**Minister Gospodarki Morskiej i Żeglugi Śródlądowej**  
ul. Nowy Świat 6/12  
99-844 Warszawa

### **Konsultacje społeczne IP**

## UWAGI OGÓLNE DO PROJEKTU PIPGW:

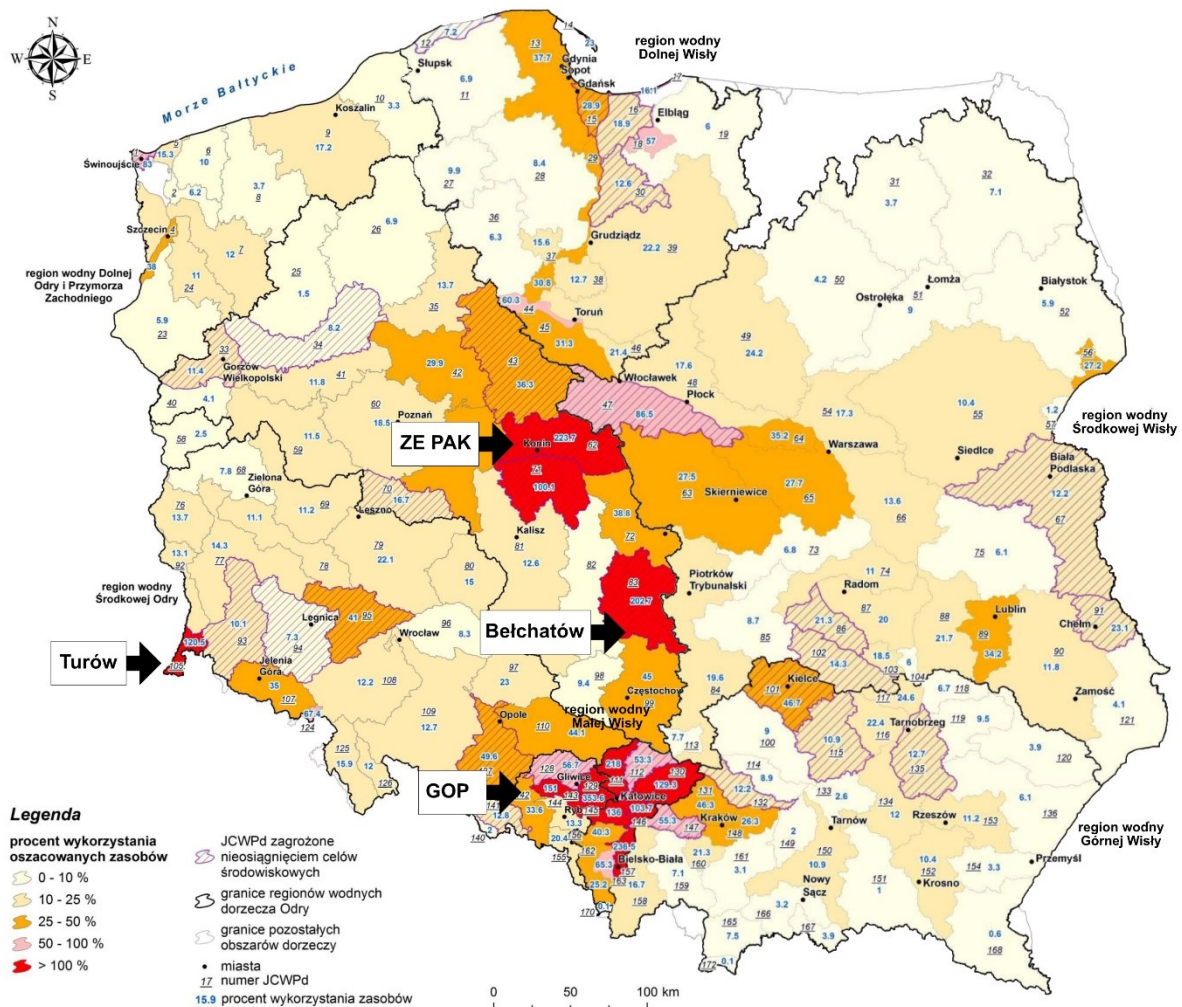
Zgodnie z przywołanymi w PPSS danymi z pozwoleń wodnoprawnych w Polsce rocznie odpompowuje się ponad 3,1 mld m<sup>3</sup> wód podziemnych, z czego 48% stanowią odwodnienia górnicze i budowlane. To blisko 1,5 mld m<sup>3</sup> - więcej niż cały pobór wód podziemnych na cele komunalne, a liczby te nie obejmują planowanych odwodnień np. w odkrywcze Złoczew (JCWPd 082, 083).

Odwodnienia powinny być traktowane w PIPGW jednoznacznie jako pobór wód podziemnych. Nie ma znaczenia fakt, że woda z odwodnienia jest odpompowywana do rzek, ponieważ woda ta nie wraca do warstw wodonośnych z których została pobrana, a także nie zostaje w regionie, z którego ją wypompowano, a tym samym pobór wód w ramach odwodnień prowadzi do zmniejszenia (często drastycznego) dostępnych zasobów wód.

Należy jasno przedstawić w PIPGW kto, gdzie i w jakiej ilości pobiera wody podziemne – z uwzględnieniem i wyszczególnieniem odwodnień górniczych, a także energetyki. W załącznikach do PIPGW powinny znaleźć się szczegółowe zestawienia w podziale na województwa, regiony wodne i JCW, zawierające dane liczbowe i statystyczne o presjach związanych z poborem wód. Jeśli nie zmienią się rządowe plany i nowe inwestycje górnicze wciąż będą planowane w kolejnych latach, to należy uwzględnić także skalę wynikających z nich presji.
